Title - Sujet Warehouse Racking Rayonnage d'entrepôt	
Solicitation No. - N° de l'invitation W0107-22MB03/A	Amendment No. - N° modif. 003
Client Reference No. - N° de référence du client W0107-22-MB03	Date 2021-08-27
GETS Reference No. - N° de référence de SEAG PW-\$PET-907-1687	
File No. - N° de dossier PET-1-55006 (907)	CCC No./N° CCC - FMS No./N° VME
Solicitation Closes - L'invitation prend fin at - à 02:00 PM Eastern Daylight Saving Time EDT on - le 2021-09-03 Heure Avancée de l'Est HAE	
F.O.B. - F.A.B.	
Plant-Usine: <input type="checkbox"/> Destination: <input checked="" type="checkbox"/> Other-Autre: <input type="checkbox"/>	
Address Enquiries to: - Adresser toutes questions à: Lamorie, Cindy	Buyer Id - Id de l'acheteur pet907
Telephone No. - N° de téléphone (613) 401-3643 ()	FAX No. - N° de FAX () -
Destination - of Goods, Services, and Construction: Destination - des biens, services et construction: Repair Parts Stores Section (RPSS) 257 Montgomery Rd, Bldg H-112 Garrison Petawawa, ON

MODIFICATION 003

RAYONNAGE D'ENTREPÔT

Cette modification est soulevée pour répondre aux questions relatives à cette demande de proposition et pour prolonger la date de clôture soit au 3 sept

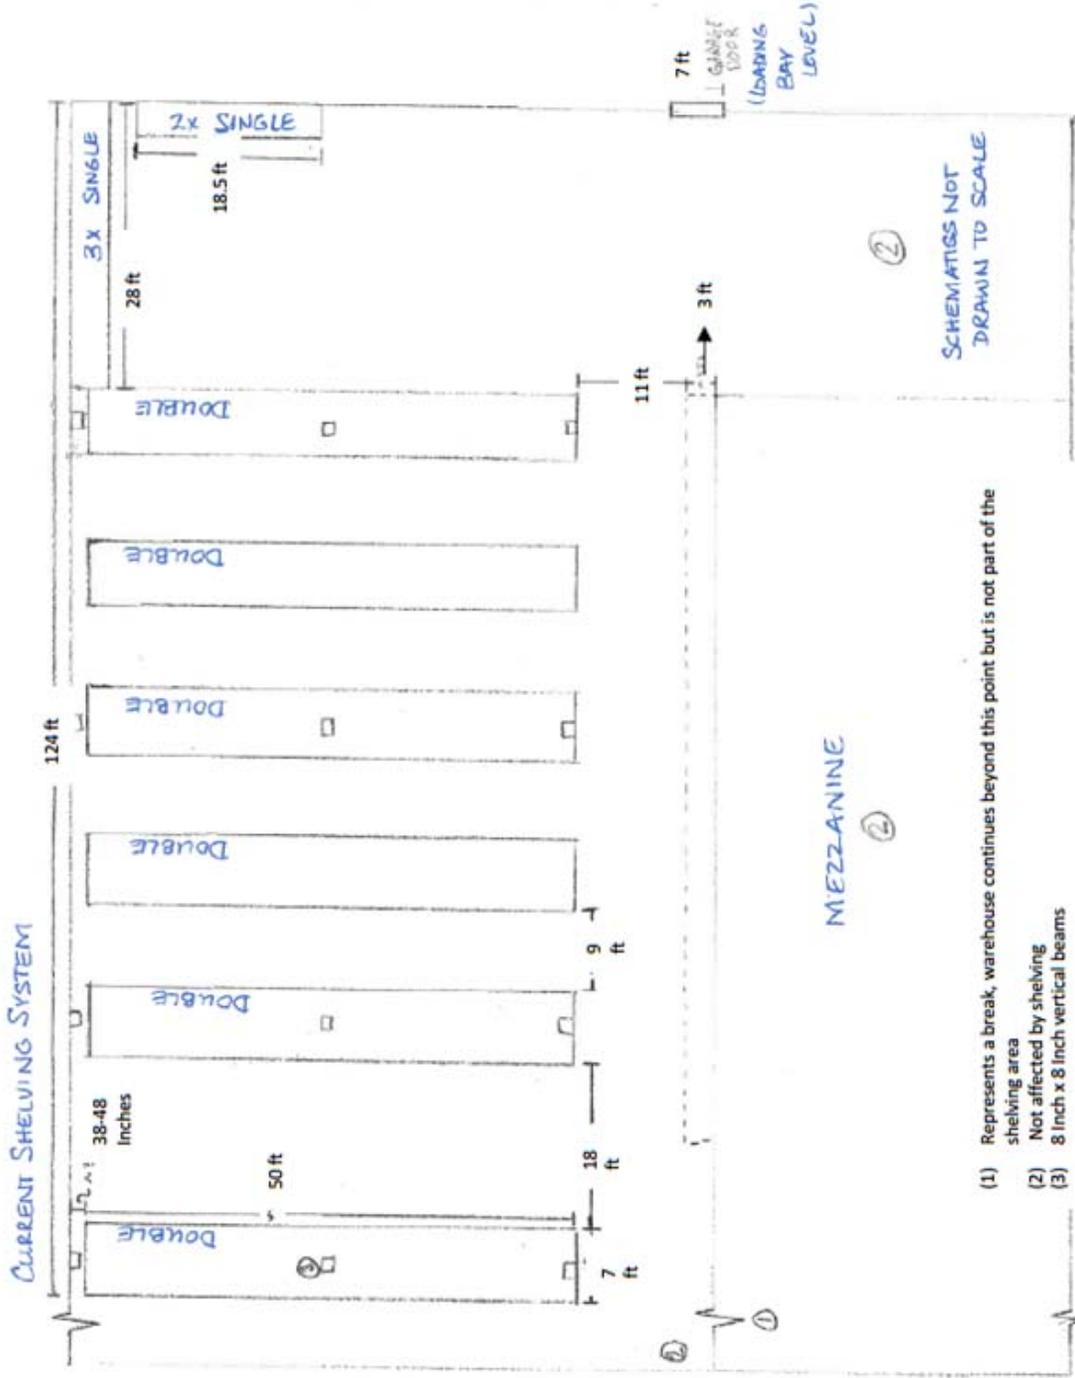
Dans la modification 002, il y a deux dessins, un pour le démontage et l'autre pour le nouveau système de rayonnage. Sur les deux dessins, nous voyons deux petites rangées contre un mur de coin... (désignées comme suit : 3 x simple et 2 x simple...s'agit-il de la rangée 78?). Ces deux petites rangées simples doivent-elles être démontées également?

Pouvez-vous également confirmer les dimensions sur les mêmes dessins que vous avez fournis? C'est écrit à la main et difficile à lire.

Oui.

Largeur de rayonnage pour les allées doubles – environ 7 pi

Largeur de rayonnage pour les allées simples – environ 3,5 pi

Largeur d'allée entre les rayonnages doubles existants – environ 9 pi

Largeur d'allée entre les rayonnages sur le dessin proposé – environ 10 pi
